## Keuringsverslag van een elektrische laagspanning- en zeer lage spanningsinstallatie

**NIET CONFORM**

**Straatnaam** Kasteelstraat  
**Huisnummer** 13  
**Busnummer**  
**Postcode** 1730  
**Gemeente** ASSE  
**Land** België

Controlebezoek van een oude huishoudelijke elektrische installatie van een wooneenheid bij verkoop op vraag van de verkoper volgens (KB 08/09/2019) - AREI Boek 1- 8.4.2. en 8.2.1. en 4.2.4.3.

Afbeelding schakel- en verdeelbord:

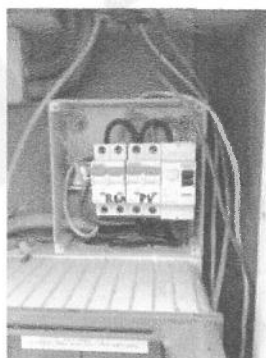
- I1.01 Eéndraadschema van de installatie is niet aanwezig. (Boek 1 Afdeling 2.12 - 2.13 en 3.1.2 en 9.1.2)
- I1.03 Situatieschema van de installatie is niet aanwezig. (Boek 1 Afdeling 2.12 - 2.13 en 3.1.2 en 9.1.2)

- I2.03 De continuïteit van equipotentiaalverbindingen en/of beschermingsgeleiders zijn niet gewaarborgd. (Boek 1 Onderafdeling 5.3.5.3.G. en 5.4.3.5)
- I4.04 Bijkomende equipotentiale verbinding(en) niet verwezenlijkt. (Boek 1 Onderafdeling 5.4.4.2. en 5.1.6.2.)

- I5.10 De genaakbare, naakte onder spanning staande delen zijn onvoldoende afgeschermd. (Boek 1 Afdeling 5.1.4. en 4.2.2.3.)
- I5.14 De nominale spanning dient duidelijk vermeld te worden op een oordeelkundig gekozen plaats. (Boek 1 Onderafdeling 3.1.3.3.)

- I8.14 Elektrische leidingen zijn niet ingevoerd, zodat een continue bescherming verzekerd is. (Boek 1 Onderafdeling 5.2.6.1.)
- I9.04 De verbindingen dienen verwezenlijkt te worden in borden, verbindings- of aftakdozen, aan de klemmen van schakelaars, contactdozen of verlichtingsarmaturen. (Boek 1 Onderafdeling 5.2.6.1.)

- I9.12 Stopcontact(en) moet(en) gekozen en geplaatst worden overeenkomstig de uitwendige invloeden. (Boek 1 Afdeling 5.1.4.)
- I9.13 Elektrisch materieel zonder bodem mag niet rechtstreeks op brandbaar materiaal geplaatst worden. (Boek 1 Onderafdeling 5.1.1.2.)
